# EG DOLOMITI S.R.L.

## Risposte alle osservazioni ricevute da ARPAE relative alla componente rumore

(Pratica SD n. 40052/2022 del 21/12/22)

### Impianto fotovoltaico “EG DOLOMITI” e opere connesse (potenza nominale pari a 38.5 MWp) nei Comune di Argenta (FE)

Figura 1 – Curve di decadimento dell’energia sonora relative alle sottofasi di cantiere per la realizzazione del campo FV

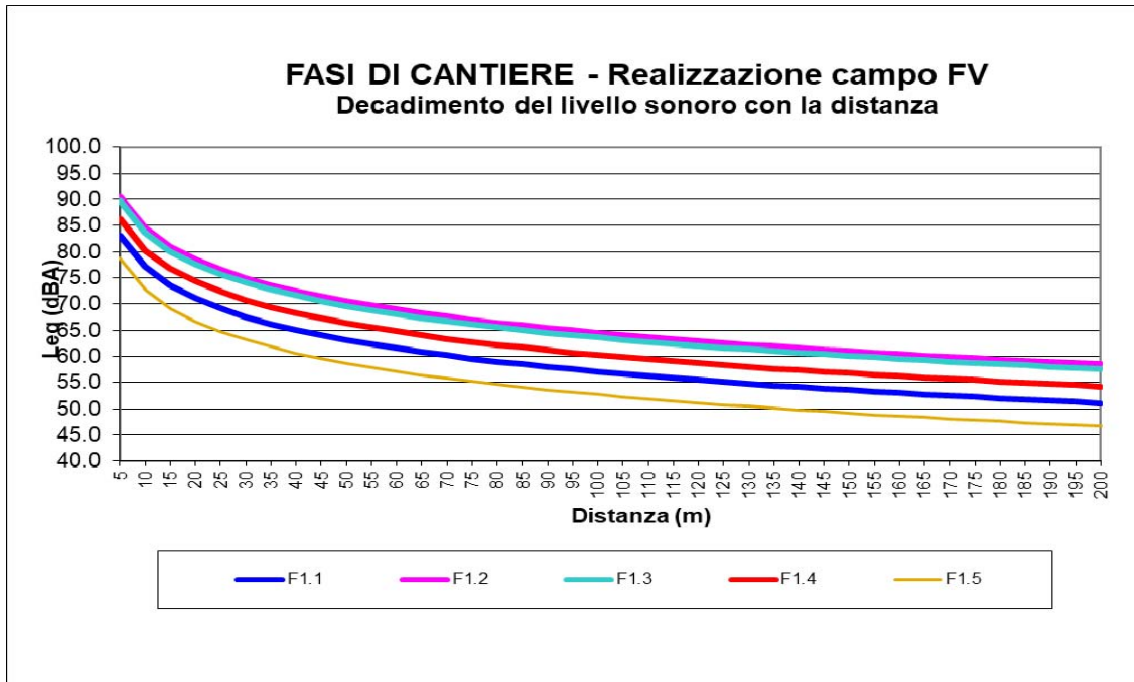
- 1) Nella valutazione previsionale dell'impatto acustico della fase di cantiere è stata utilizzata la formula di propagazione in campo libero di tipo sferico; viene richiesto di considerare una propagazione di tipo semisferico in relazione al fatto che i macchinari coinvolti risultano appoggiati al suolo.
- 2) Viene richiesto di effettuare la stima dei livelli sonori presso i ricettori R1, R2, R3 e R4
- 3) Viene richiesto di individuare i ricettori per cui risulta necessaria la richiesta di deroga ai limiti previsti dalla DGR 1197/20.

Alla luce di quanto esposto, in Figura 1 e Figura 2 vengono riportati i grafici del decadimento dell'energia sonora per effetto della propagazione di tipo semisferico relativo alle sottofasi di cantiere individuate nella Valutazione di impatto acustico.

Figura 4 – Foto aerea con individuazione del tracciato (in blu)

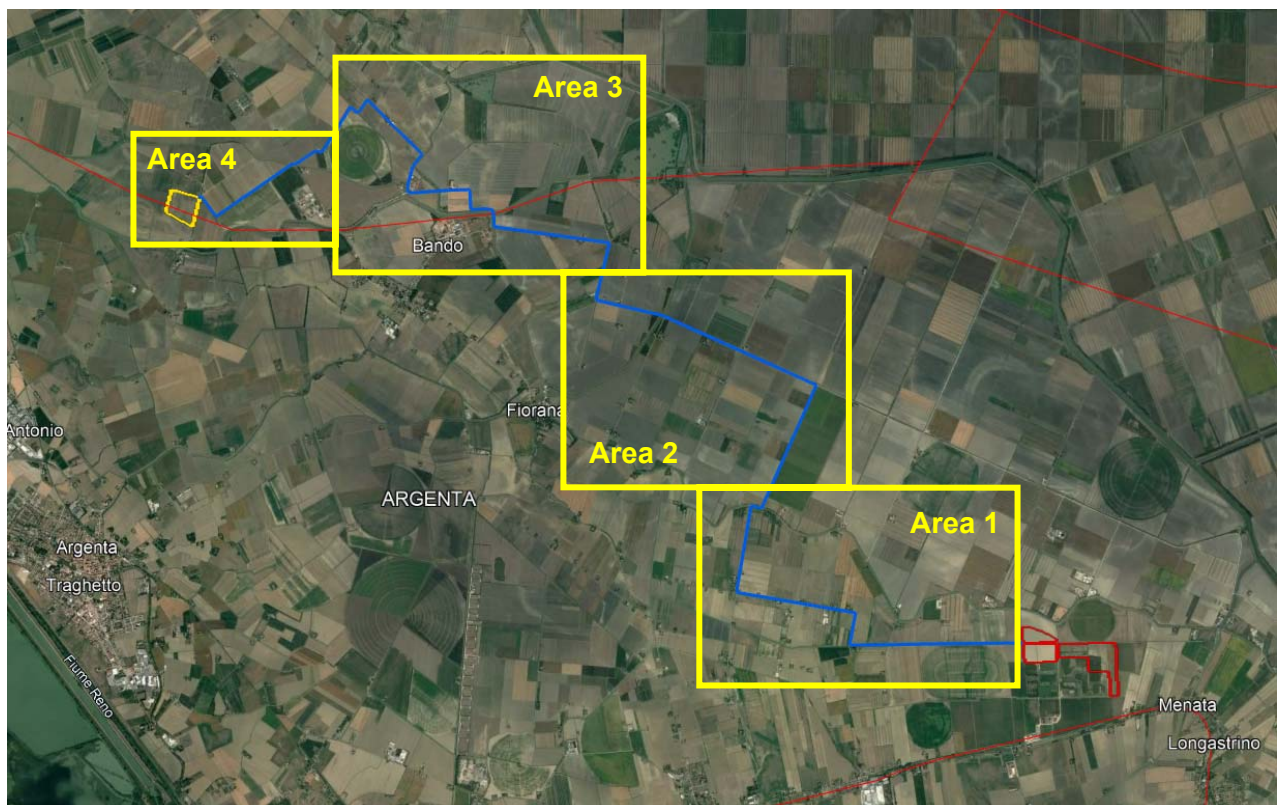
Per la fase di cantiere non viene effettuata una stima ai ricettori sopra descritti ed inoltre non vengono individuati recettori coinvolti dalla costruzione della linea di connessione.

In Figura 4 viene riportata la foto aerea con individuazione del tracciato; in figura vengono evidenziate le aree di dettaglio riportate nelle pagine seguenti. In tali figure viene graficato il buffer considerato e vengono individuati i ricettori per cui risulta necessaria la richiesta di deroga ai limiti di rumore.
